**TUNNEL SUBPORTUALE URBANO DI ATTRAVERSAMENTO  
DELLA CITTA' GENOVA**

**Lotto 1- Tunnel Subportuale  
PROGETTO DEFINITIVO**

**PAUR – Provvedimento Autorizzatorio Unico Regionale**

**Integrazioni relative alla fase di verifica di completezza e  
adeguatezza documentale ex art. 27-bis comma 3 D. Lgs. n. 152/2006**

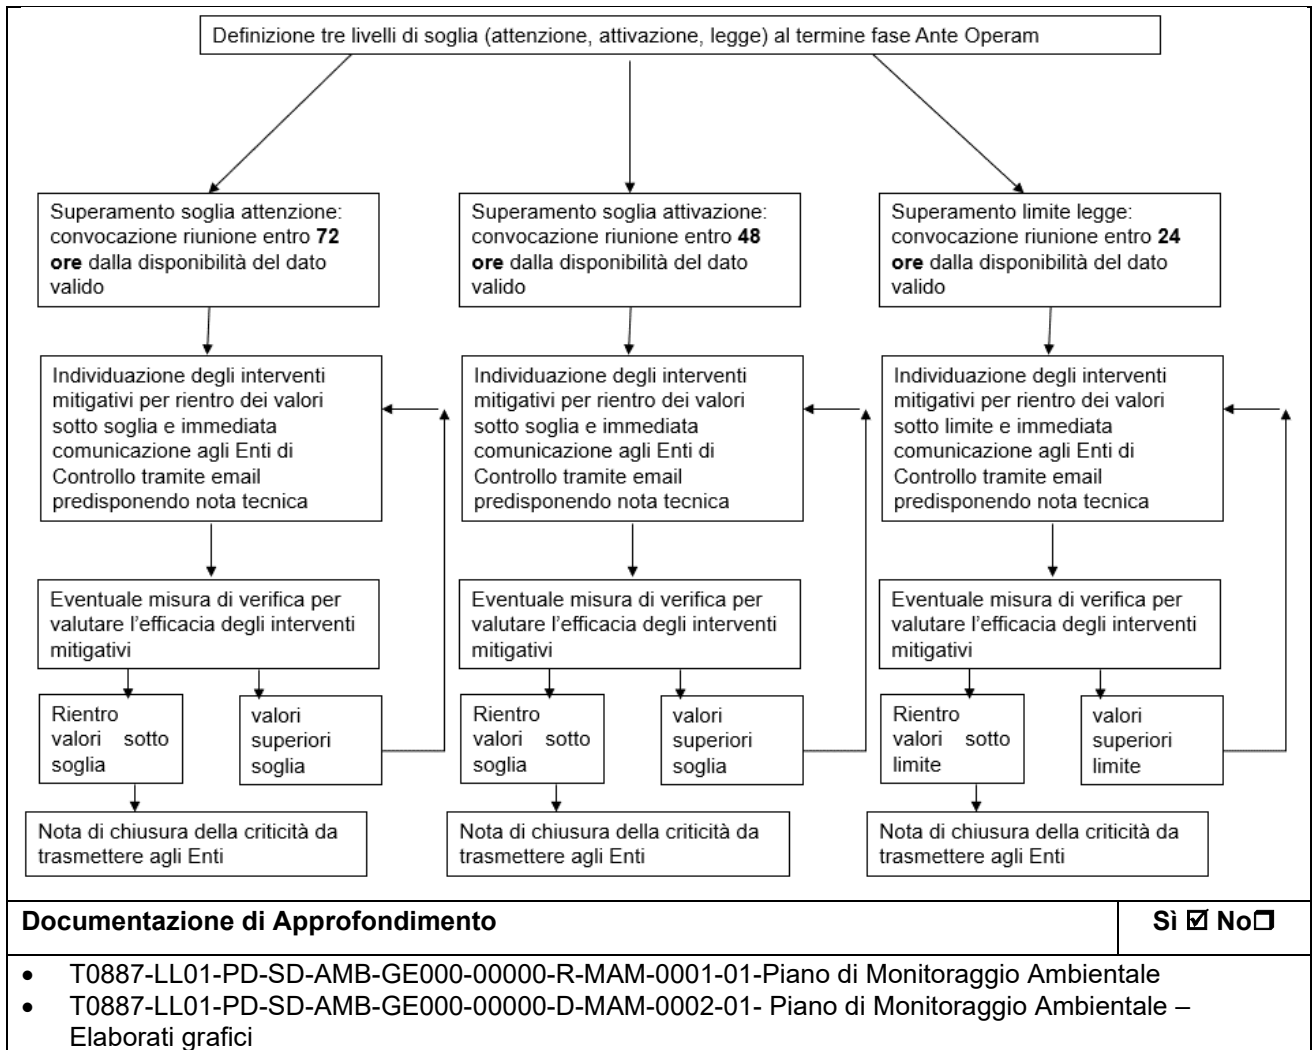
<b>Codice di riferimento Osservazione</b>	24
<b>Testo Osservazione</b>	
Deve essere prodotto un elaborato di sintesi che specifichi gli approfondimenti effettuati e le soluzioni prospettate per accertare la compatibilità degli interventi con la specifica "Area Speciale B2" (aree di discariche dismesse e di riporti antropici), nella Carta della Suscettività al Dissesto del Piano di Bacino;	
<b>Risposta</b>	
L'osservazione è stata recepita. Si rimanda alla documentazione di approfondimento prodotta.	
<b>Documentazione di Approfondimento</b>	<b>Sì <input checked="" type="checkbox"/> No <input type="checkbox"/></b>
<ul style="list-style-type: none"><li>• T0887-LL01-PD-DG-GEN-00000-00000-R-GEN-0010-00- Nota esplicativa interferenze aree B2</li><li>• T0887-LL01-PD-DG-GEO-GE000-00000-D-GEO-0101-00 -Carta delle aree B2 da P.di B. con progetto ed indagini eseguite</li></ul>

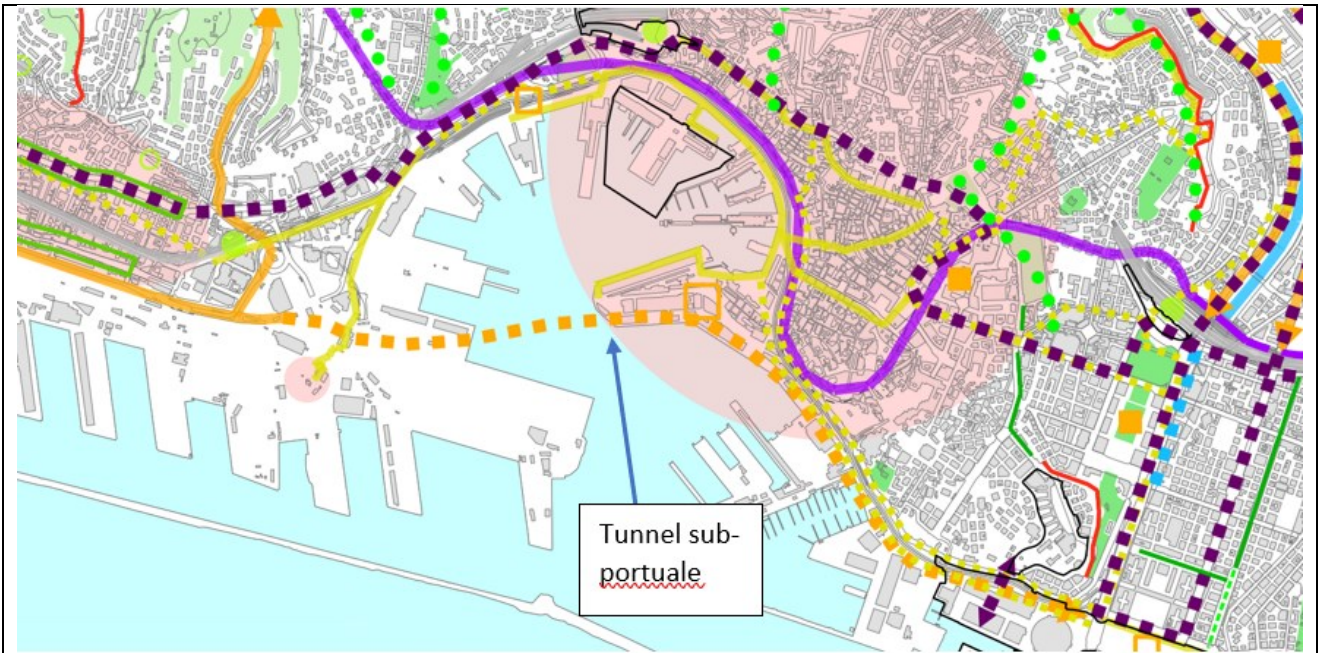
<b>Codice di riferimento Osservazione</b>	45
<b>Testo Osservazione</b>	
Deve essere trasmessa la documentazione che individui eventuali opere interessate o che interesseranno la Pubblica Amministrazione in materia di manutenzione, a titolo esemplificativo e non esaustivo, in materia di aree verdi, strade ed affini, pubblica illuminazione, rete di smaltimento acque meteoriche;	
<b>Risposta</b>	
L'insieme delle opere di cui si ipotizza la futura gestione e manutenzione in capo alla pubblica Amministrazione sono riportati nella documentazione di approfondimento di seguito indicata. Gli elaborati riportano i seguenti schemi:	
<ul style="list-style-type: none"> <li>• Schema allaccio sottoservizi generali (tav. 5000)</li> <li>• Schema rete drenaggio acque (tav. da 5010 a 5014)</li> <li>• Schema rete drenaggio acque - opere a verde (tav. da 5020 a 5023)</li> <li>• Schema rete impianto illuminazione (tav. da 5040 a 5044)</li> <li>• Dettagli tipologici drenaggio acque e irrigazione (tav. 5101)</li> </ul>

<b>Documentazione di Approfondimento</b>	<b>Sì <input checked="" type="checkbox"/> No <input type="checkbox"/></b>
<ul style="list-style-type: none"> <li>• T0887-LL01-PD-IT-S01-AP001-00000-D-OPT-5000-00-Nodo San Benigno - parte 2</li> <li>• T0887-LL01-PD-IT-S01-AP001-00000-D-IDR-5010-00-Nodo San Benigno - parte 1</li> <li>• T0887-LL01-PD-IT-S01-AP001-00000-D-IDR-5011-00-Nodo San Benigno - parte 2</li> <li>• T0887-LL01-PD-IT-S02-AP002-00000-D-IDR-5012-00-Svincolo Madre di Dio - parte 1</li> <li>• T0887-LL01-PD-IT-S03-AP003-00000-D-IDR-5013-00-Nodo Brigate Partigiane - parte 1</li> <li>• T0887-LL01-PD-IT-S03-AP003-00000-D-IDR-5014-00-Nodo Brigate Partigiane - parte 2</li> <li>• T0887-LL01-PD-IT-S01-AP001-00000-D-IDR-5020-00-Nodo San Benigno - parte 1</li> <li>• T0887-LL01-PD-IT-S01-AP001-00000-D-IDR-5021-00-Nodo San Benigno - parte 2</li> <li>• T0887-LL01-PD-IT-S03-AP003-00000-D-IDR-5022-00-Nodo Brigate Partigiane - parte 1</li> <li>• T0887-LL01-PD-IT-S03-AP003-00000-D-IDR-5023-00-Nodo Brigate Partigiane - parte 2</li> <li>• T0887-LL01-PD-IT-S01-AP001-00000-D-OPT-5030-00-Nodo San Benigno - parte 1</li> <li>• T0887-LL01-PD-IT-S01-AP001-00000-D-OPT-5031-00-Nodo San Benigno - parte 2</li> <li>• T0887-LL01-PD-IT-S03-AP003-00000-D-OPT-5032-00-Nodo Brigate Partigiane - parte 1</li> <li>• T0887-LL01-PD-IT-S03-AP003-00000-D-OPT-5033-00-Nodo Brigate Partigiane - parte 2</li> <li>• T0887-LL01-PD-IT-S01-AP001-00000-D-OPT-5040-00-Nodo San Benigno - parte 1</li> <li>• T0887-LL01-PD-IT-S01-AP001-00000-D-OPT-5041-00-Nodo San Benigno - parte 2</li> <li>• T0887-LL01-PD-IT-S02-AP002-00000-D-OPT-5042-00-Svincolo Madre di Dio</li> <li>• T0887-LL01-PD-IT-S03-AP003-00000-D-OPT-5043-00-Nodo Brigate Partigiane - parte 1</li> <li>• T0887-LL01-PD-IT-S03-AP003-00000-D-OPT-5044-00-Nodo Brigate Partigiane - parte 2</li> <li>• T0887-LL01-PD-IT-S00-AP000-00000-D-IDR-5101-00-Dettagli tipologici drenaggio acque e irrigazione</li> </ul>

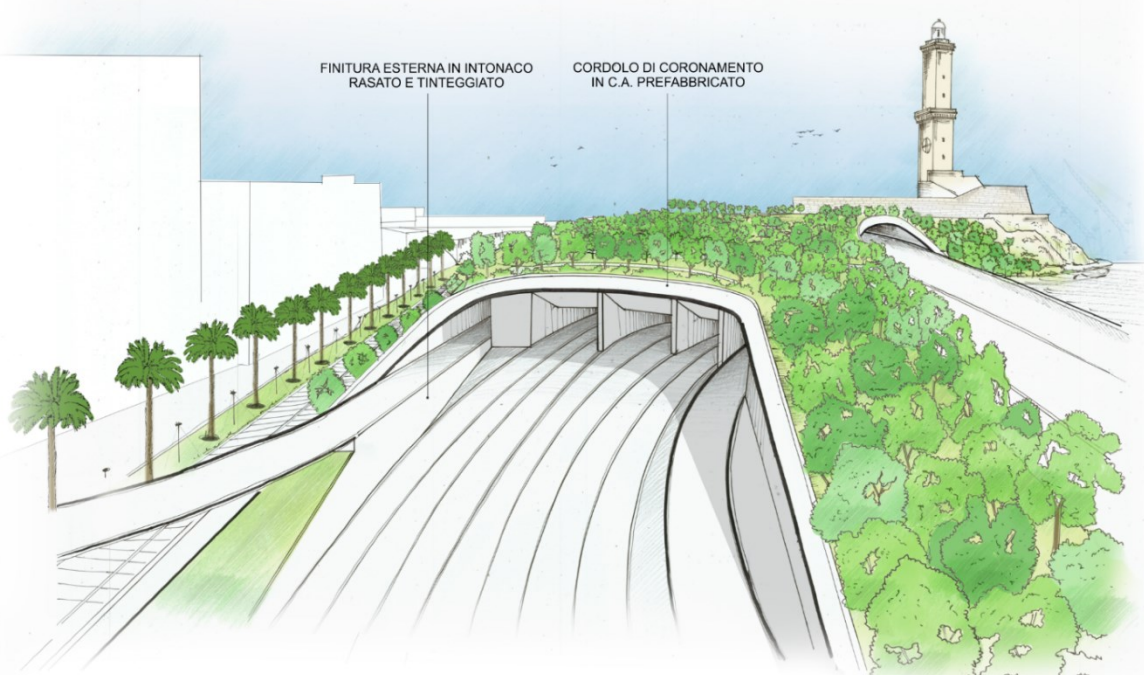
<b>Codice di riferimento Osservazione</b>	52
<b>Testo Osservazione</b>	
Deve essere eseguito il rilievo della facciata nord dell'edificio Sede dell'Automobile Club di Genova avente Vincolo Architettonico (D.M. 14.11.2014) che viene scoperta a seguito della demolizione del fabbricato SpazioGenova con parking GenovaParcheggi (pag. 15 I Vol. 1 e pag. 25 II Vol. 2 citata Rel.) e deve essere steso il disegno di progetto in caso di necessità di ripristini o altra finitura conservativa;	
<b>Risposta</b>	
La facciata nord dell'edificio Sede dell'Automobile Club di Genova è a contatto con quella sud del fabbricato SpazioGenova con parking GenovaParcheggi e quindi non è al momento accessibile per il rilievo, che sarà eseguito non appena demolito il fabbricato antistante.	
<b>Documentazione di Approfondimento</b>	Sì <input type="checkbox"/> No <input checked="" type="checkbox"/>

<p>Nodo San Benigno - Vista dell'imbocco</p>

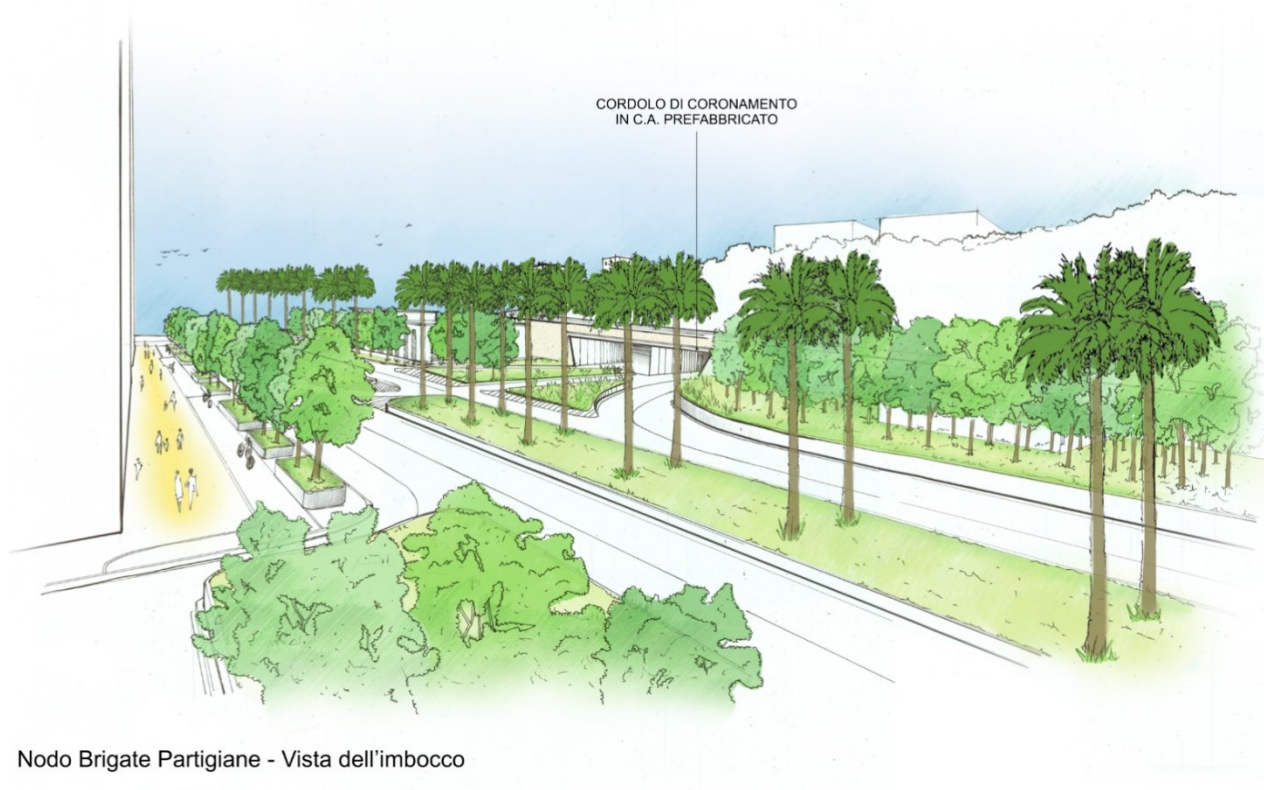
<b>Codice di riferimento Osservazione</b>	54
<b>Testo Osservazione</b>	
<p>Devono essere eseguiti i seguenti elaborati: i) la vista prospettica dell'imbocco zona San Benigno con scelta dei materiali e forme per la finitura dei paramenti murari a vista e loro raccordi plano-volumetrici di contorno (a prescindere dalla nuova previsione di giardino pensile); ii) vista prospettica con coppia dei nuovi imbocchi frontistanti Viale Brigate Partigiane sottostante Corso Saffi con disegno della cornice degli stessi archi e del rivestimento in pietra analogo a quello esistente;</p>	
<b>Risposta</b>	
<p>Gli elaborati sono stati integrati con viste di dettaglio degli imbocchi nei nodi di San Benigno e Brigate Partigiane che mostrano con maggiore dettaglio i materiali utilizzati e l'integrazione dei nuovi manufatti con l'esistente.</p>	
<p>i) L'imbocco di San Benigno è caratterizzato da un cordolo di coronamento in C.A. prefabbricato, dall'andamento curvilineo. I setti e i paramenti murari sono caratterizzati da una finitura esterna in intonaco rasato e tinteggiato.</p>

ii) L'imbocco di Brigate Partigiane è caratterizzato da un cordolo di coronamento in C.A. prefabbricato dalla forma regolare.
